Vooraanzicht - Daktheather  
Schaal 1:20

1	A	Wijzigingen verdeling / bevestiging	04.06.2025	LvdB
Rev. no.	Revisie merk	Revisie omschrijving	Revisie datum	Tek
- Niet voor Metadecor				
<b>metadecor</b>			SCHAAL	1:20
Eckertstraat 75 T. +31 (0)38 331 8181 info@metadecor.nl			GETEKEND	LvdB
8263 CB Kampen F. +31 (0)38 331 0539 www.metadecor.nl			GECONTR.	
			GOEDGEK.	
BENAMING:			KLANT:	
Stadsschouwburg Kortrijk				
Overzicht - Daktheather			TEK.NR. / OERNUMMER:	
			P11422G[7]A	
PROJECTIE			STATUS:	
FORMAAT A1			CONCEPT	
TOLERANTIES VLGS. DIN 7168			TOLERANTIEKLASSE - MIDDEN

dsn A - A, 1:5

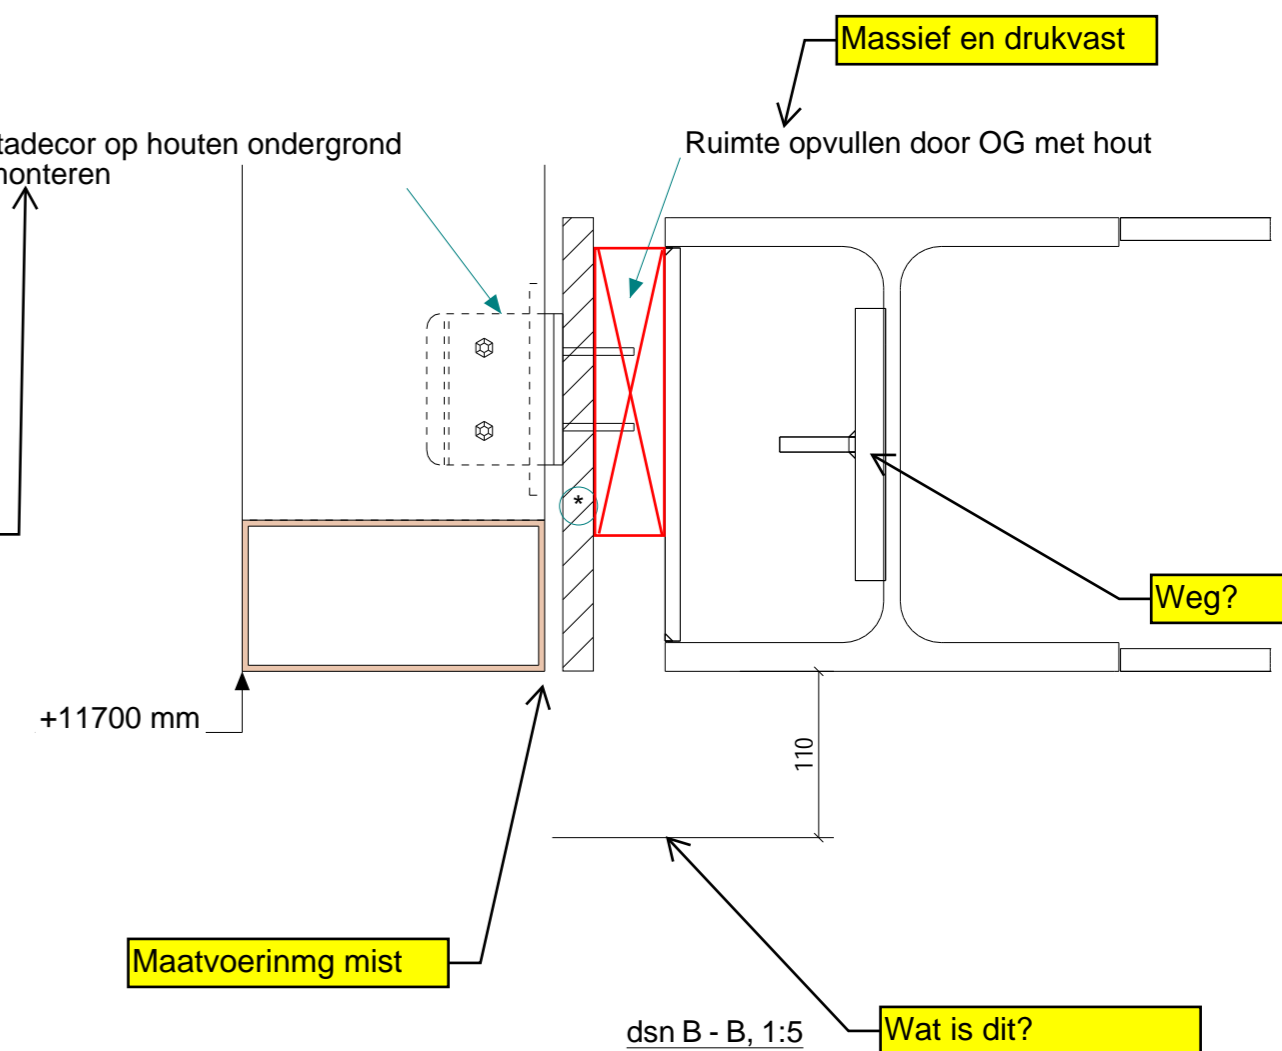
Wij monteren toch in de stalen plaat? Dus lange ZB schroeven tekenen door die plaat

Kunnen we dit gewoon open laten?

dsn F - F, 1:20

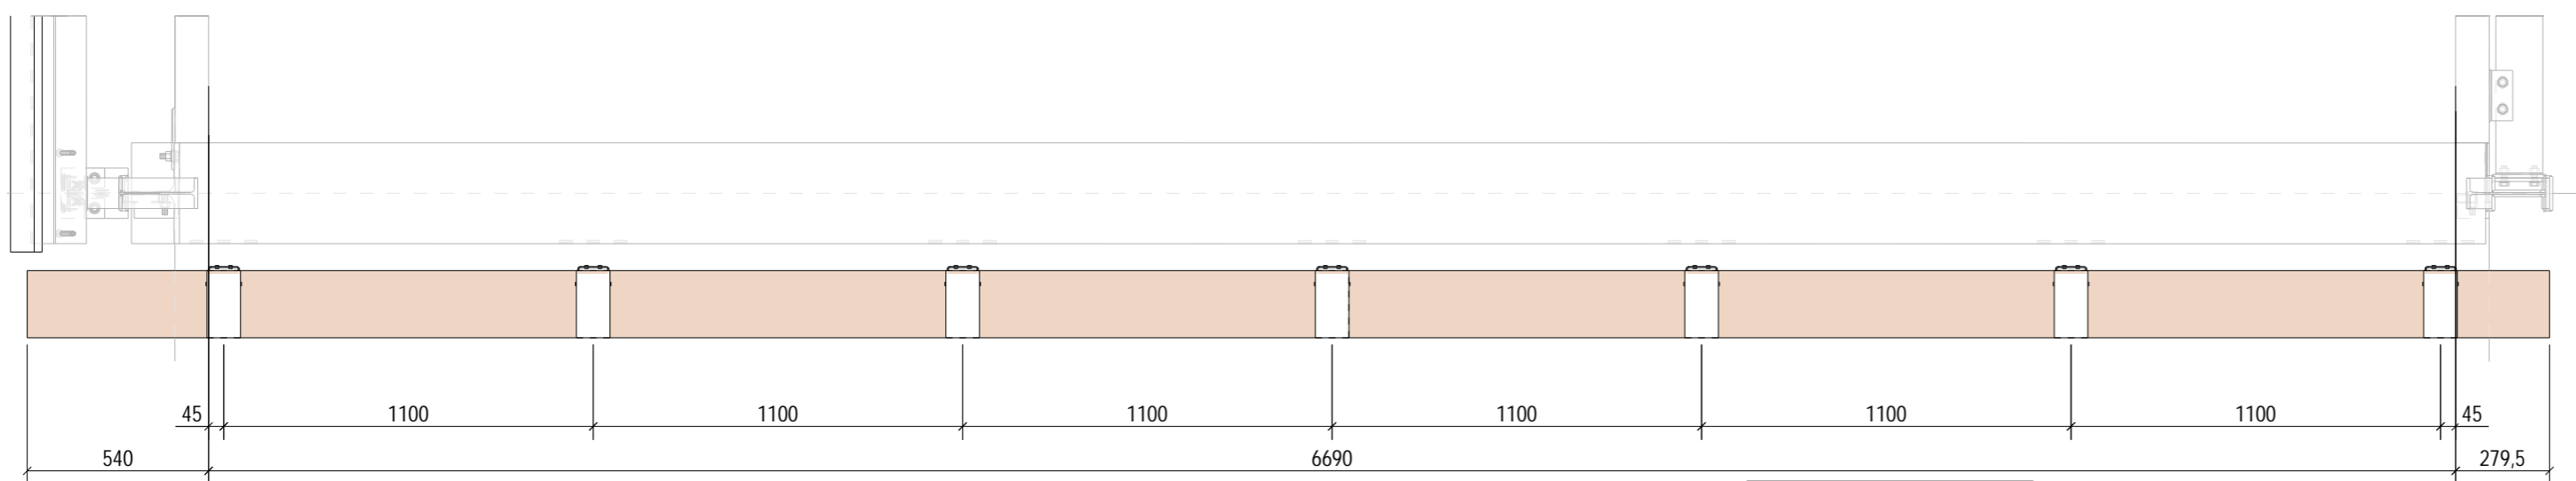
Je zou 2x zo'n plaatje in één deel kunnen proplassen. En dan schuift de andere koker daar overgeen. Dan heb je het super.

Is niet gemodelleerd... En hoeft toch ook hier ook 2/3mm GAP

Kun je dit ca. 25-30mm maken? Dat is voldoende en is er meer stelruimte

dsn E - E, 1:5

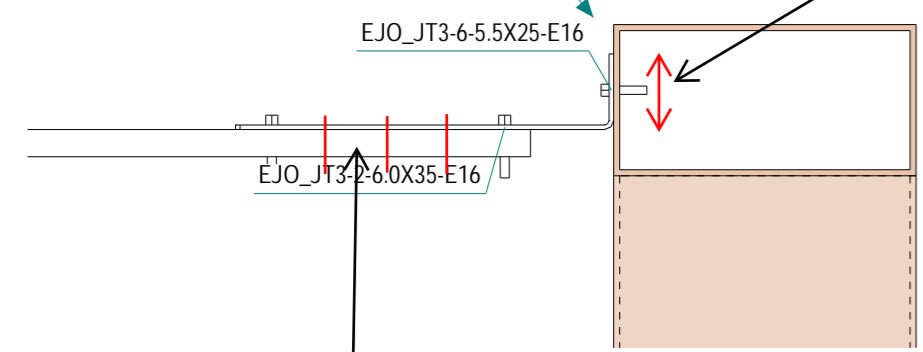
Doe maar wat meer gaten in de plaat. En aangeven dat er minimaal 6 schroeven in moeten

Ik zie hier geen rood

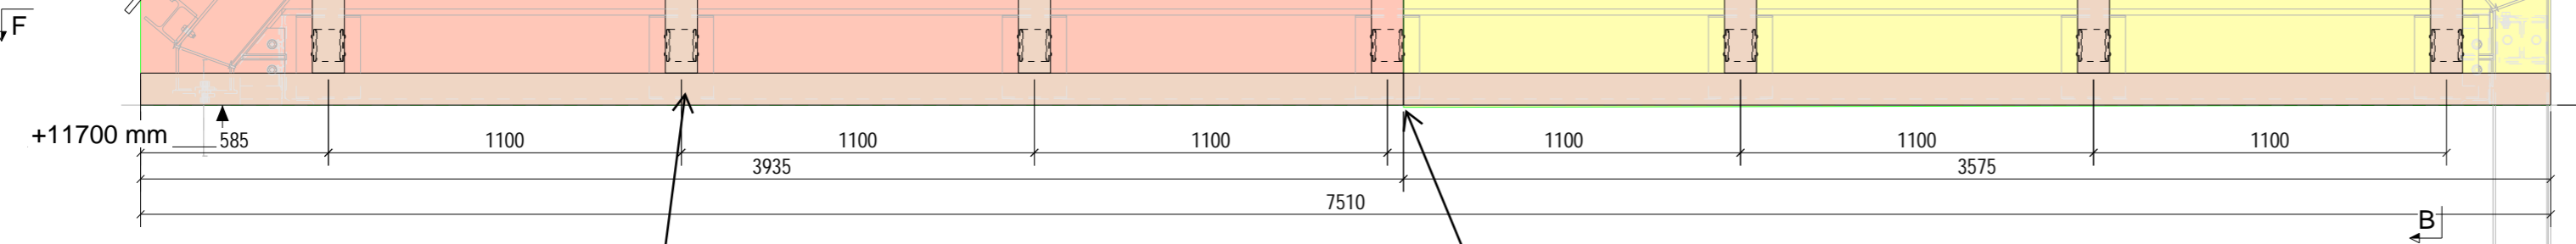
Zorg voor uitloopgaten overal.

Hier iets GAP aanhouden (2mm) en regel even koppelen met een inwendig profiel. Schroeven vanaf onderzijde..

Wat moet de kleur van dit ding zijn? Graag vermelden.
